臺中市巨蛋體育館興建工程(含實驗小學) 環境影響差異分析報告(不含實驗小學部分)

專案小組初審會議 簡報

開發單位：臺中市政府運動局

變更內容說明-施工工法變更示意圖

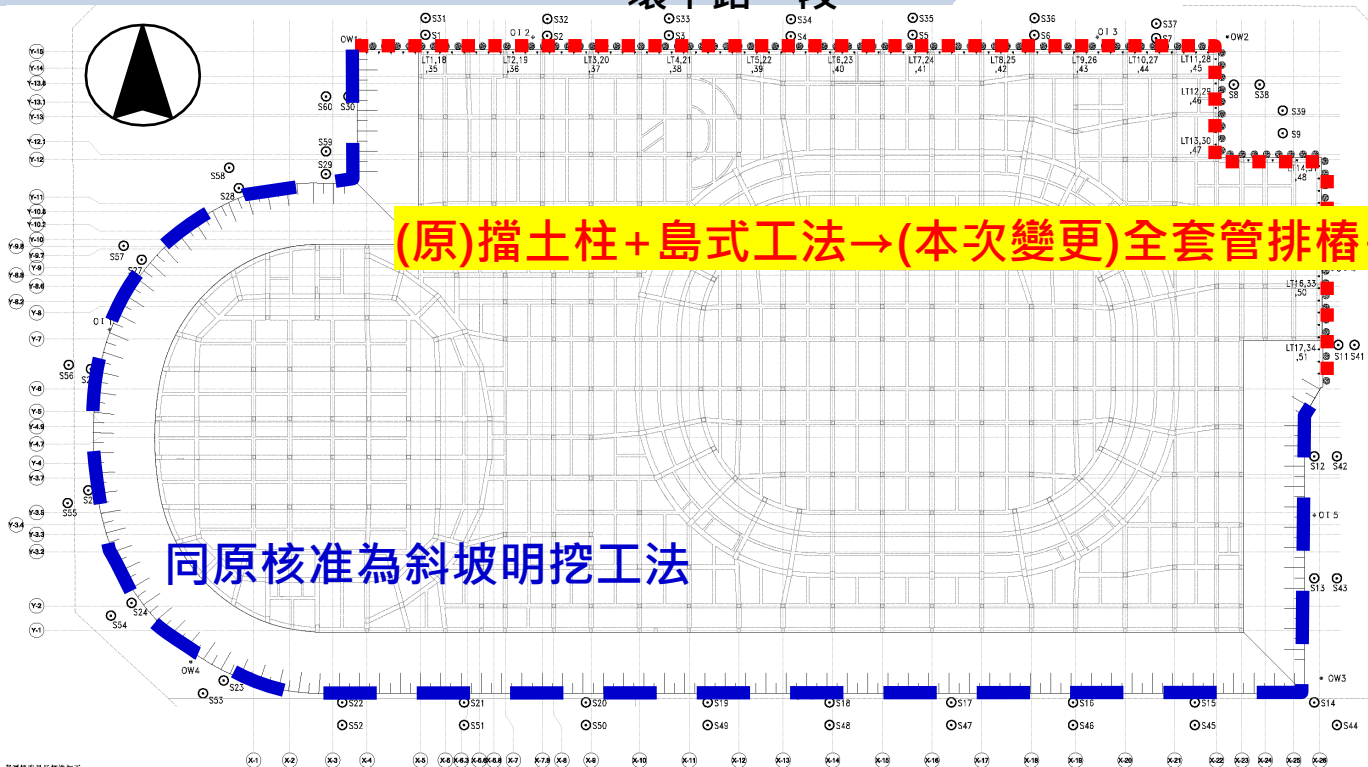
項次	單位名稱	審查意見摘要	書審意見答覆說明報告頁次
1	林秋裕委員	施工方法改變，是否影響完工期程？	p.審書-1
2	黃貞凱委員	本計畫北側及東側改為基樁+臨時地錨之理由為何？西側及南側為何不需要調整？	p.審書-7

☀ 本次變更施工方法是因原島式工法需要足夠土堤範圍，用以維持擋土壁體之穩定性，故開挖區域須擴大，此部分將增加額外之超挖範圍，**本次變更採用預力地錨可直接進行全區開挖(不須分區開挖)且無超挖範圍，施工性較佳，不影響整體完工期程**

☀ 基地西側及南側部分可維持原斜坡明挖之工法

CLSM回填說明

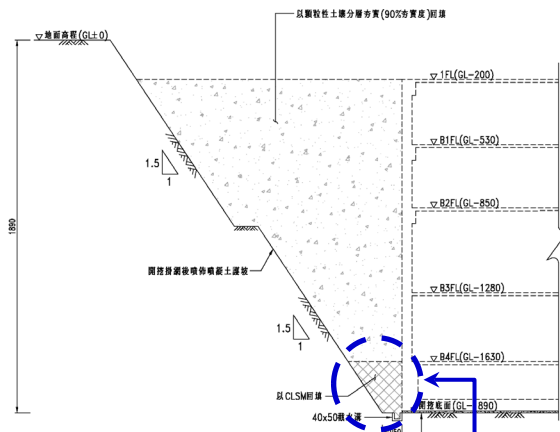
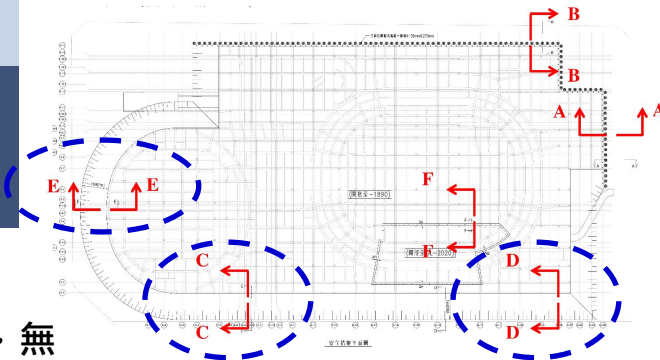
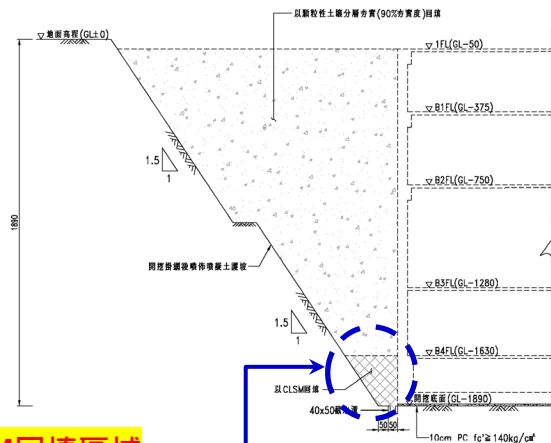
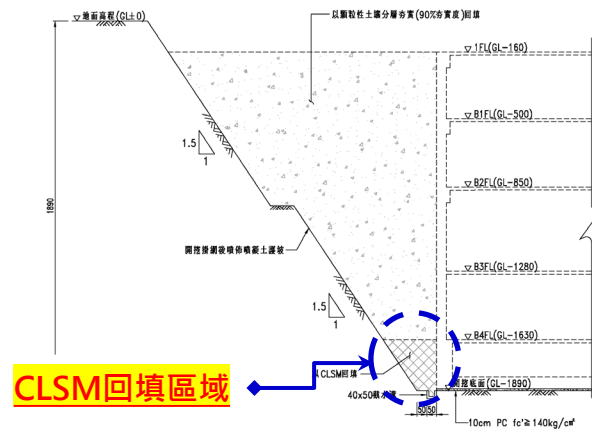
項次	單位名稱	審查意見摘要	書審意見答覆 說明報告頁次
1	艾嘉銘委員	土石方鬆實係數以1.3為概估值，為何不是1.53或1.33。	p.審書-3
2	黃貞凱委員	表4-4土方量檢討表之數字不易理解，請搭配圖說詳細說明。	pp.審書-6~7
3	黃貞凱委員	CLSM回填為何包含於土方運棄之計算量之中並以1.3倍計算？	p.審書-7
4	陳俊成委員	本次變更剩餘土石方暴增34%，除乘鬆方係數1.3放大外，總開挖土方計算將CLSM回填計入挖方量，且土方回填量計算應將所有填方加總，而非以總挖方量減去填方總，請檢討並確認本次變更之土方計算。	p.審書-9
5	吳朝景委員	p.4-1鬆方係數1.3之依據？本案鬆實比如何計算？剩餘土石方計算(p.4-3)請附相關圖說尺寸說明之。	pp.審書-10~11

本次開挖深度不變、開挖面積減少

土方量主要增加於部分基地西側及南側明挖地區，因回填角度過小，無法以原土方進行回填，改以CLSM (控制性低強度回填材料) 進行回填，故該區域衍生之土方屬於土方運棄部分，約10,968.94 m³

(五)邊坡穩定分析

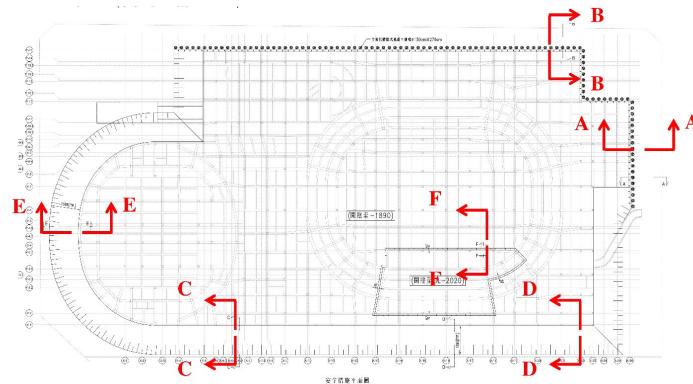
項次	單位名稱	審查意見摘要	書審意見答覆 說明報告頁次
1	吳朝景委員	本案之邊坡穩定分析。	p.審書-11

地下室開挖使用Stable (STEDWIN) 軟體模擬分析，基地設計斜坡採用H：V=1：1.5 (水平：垂直)，坡面以適當方式護坡，以防止土石崩落；模擬中未考慮保護層之加勁效用，計算坡體穩定性，以Bishop 法進行分析，**經邊坡穩定分析後，其安全係數皆滿足規範要求**

分析斷面	Sec-A			Sec-C		
安全係數	施工	地震	高水位	施工	地震	高水位
	F.S. >1.2	F.S. >1.0	F.S. >1.1	F.S. >1.2	F.S. >1.0	F.S. >1.1
分析結果	5.19	4.05	4.91	2.21	1.79	2.21
檢核結果	OK	OK	OK	OK	OK	OK

監測計畫-地質安全監測

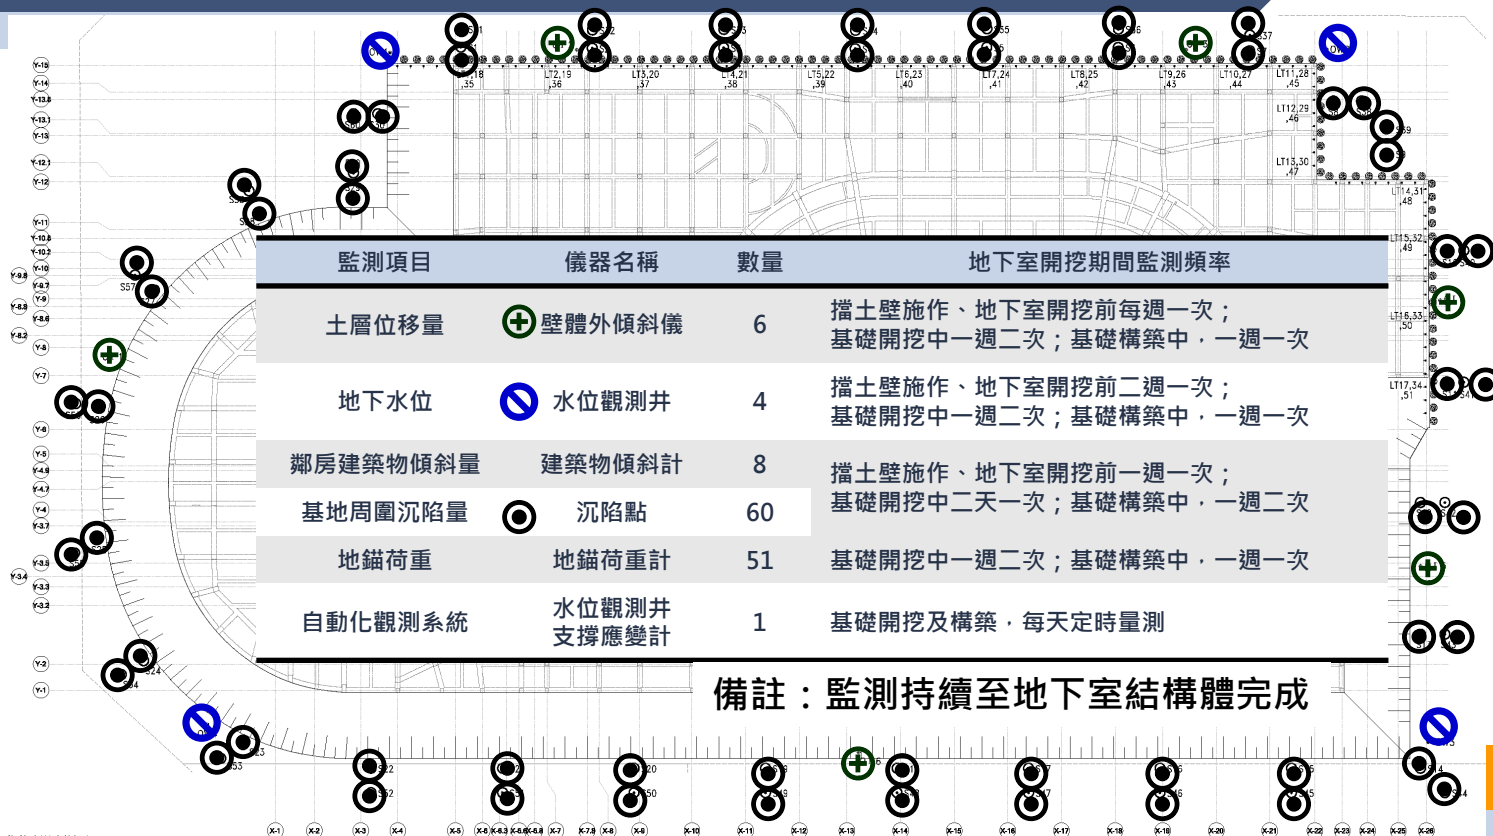
項次	單位名稱	審查意見摘要	書審意見答覆說明報告頁次
2	黃文鑑委員	本案鄰近建築物及設施受基礎開挖影響設置之監測儀器，請補充說明位置及數量。	
3	黃貞凱委員	圖6-2，自動化觀測系統之監測項目包括哪些？

-  施工期間於基地內、外規劃裝設安全監測儀器(壁體外傾斜儀6支、水位觀測井4支、建築物傾斜計8處、地錨荷重計51處、沉陷觀測釘60處及自動化觀測系統1套等)並律定安全監測系統管理值，以確保地下室開挖、周圍道路行車及公共設施之安全
-  自動化觀測系統為水位觀測井及支撐應變計
